1 2 P/N: 544-3890

2	DESCRIPTION	D-SUB WITH 50-PIN MALE CONNECTOR BY FORMING						
製圖	DRAWN	TOLERANCE	品名	D50-0050P-F	日期	DATE 02.23.95	版次	REV. A-2
		.X ±0.2	TITLE					
檢圖	CHECK	.XX ±0.1	單位	UNIT mm(in)	DWG.NO.	55-0058		
認定	APPROVAL	.XXX ±0.05	比例	SCALE 2:1				
		ANGLE ±5°

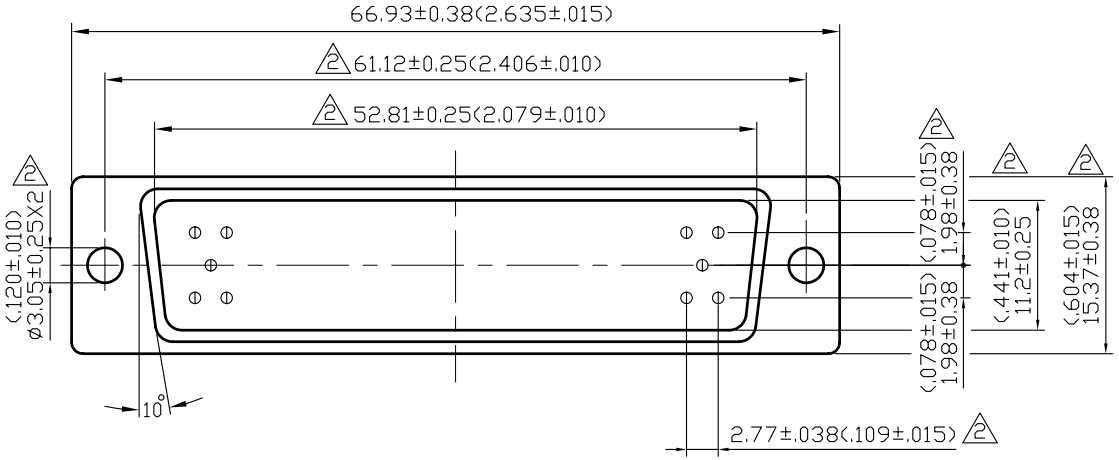
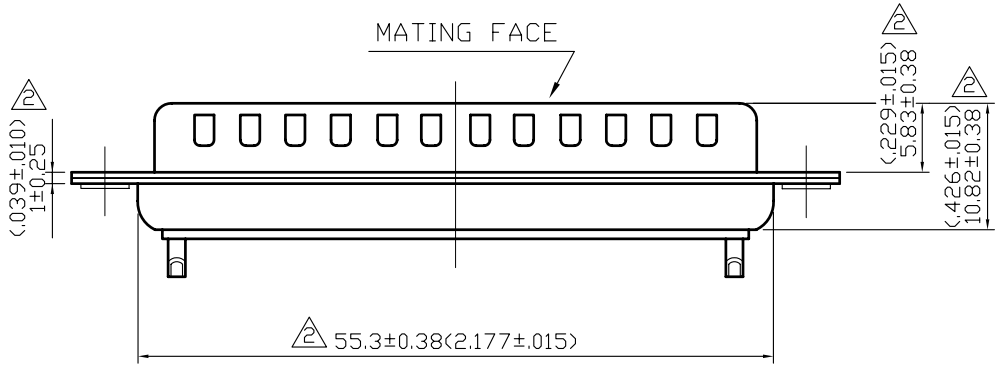
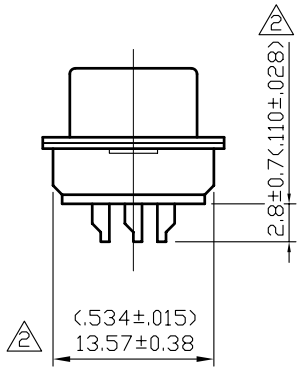
NO	DESCRIPTION	DATE
1	ADD MIS PART NO.	04.01.04
2	ADD DESCRIPTION ADD 1.98±0.38 61.12±0.13 → 61.12±0.25 52.81±0.13 → 52.81±0.25 ø3.05 → ø3.05±0.25 11.3 → 11.2±0.25 15.4 REF. → 15.37±0.38 2.77 → 2.77±0.38 55.32 REF. → 55.3±0.38 1 → 1±0.25 (5.84) → 5.83±0.38 14 REF. → 13.57±0.38 11 REF. → 10.82±0.38 3.3 REF. → 2.8±0.7 2.84 → 2.84±0.38 MIS PART NO. → P/N	03.17.08
